# Kino C1 Cinema, Lange Straße 60

Grafische Ergebnisdarstellung  
(Stand 06/2015)

Fahrradstand im Parkhaus

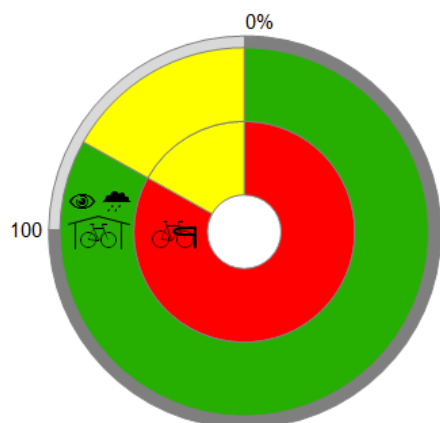
- 20 Im Parkhaus stehen 123 Fahrradstellplätze mit einfachen Bockständern in Hoch-/Tiefstellung mit einem Seitenabstand von 35 cm zur Verfügung. Durch den zu geringen Seitenabstand sowie die unzureichenden Eigenschaften hinsichtlich Standsicherheit und Diebstahlschutz kommen diese Halterungen nur auf einen Tauglichkeitsfaktor von 2. Weiterhin sind an der Straßenfront 50 öffentliche Fahrradhalterungen installiert, die auch den Gästen benachbarter Bars zur Verfügung stehen und daher C1 Cinema hälftig zugerechnet werden. Mit einem Seitenabstand von 50 cm bei 45°-Anordnung und niveaugleicher Abstellung kommen diese öffentlichen Halterungen mit ihren besseren Eigenschaften bei Standsicherheit und Diebstahlschutz auf einen Tauglichkeitsfaktor von 11.

- Die Umgebungsbedingungen der Stellplätze im Parkhaus werden im Hinblick auf soziale Sicherheit, Beleuchtung und allgemeine Sauberkeit positiver bewertet als die öffentlichen Halterungen. Ein hier nicht bewerteter Pluspunkt ist auch der vollständige Wetterschutz im Parkhaus.
- 2
- 2
- 2
- 2
- Ausgewiesene Sondereinstellplätze für Lastenräder und Gespanne sind nicht vorhanden; bei der aktuell geringen Auslastung der Halterungen im Parkhaus wäre aber eine Abstellung unproblematisch.
- 2
- Damit erreicht C1 Cinema in dieser Rubrik 7,7 von 10 möglichen Punkten.

Möglicherweise ist der geringe Tauglichkeitsfaktor der Fahrradhalterungen im Parkhaus der Grund dafür, dass diese Stellplätze kaum in Anspruch genommen werden. Außerdem sind diese Fahrradstellplätze vielen Besuchern vermutlich nicht bekannt, wenn sie ihnen nicht zufällig bei der Nutzung des Parkhauses als Autofahrer ins Auge gefallen sind.

Versuchsweise sollte aus diesen Gründen zunächst eine Seite dieser Abstellanlage mit ADFC-empfohlenen oder anderen Halterungen mit einem hohen Tauglichkeitsfaktor ausgerüstet werden. Außerdem sollte diese Fahrradabstellanlage auffälliger ausgeschildert werden, damit sie allen Kinobesuchern bekannt wird.
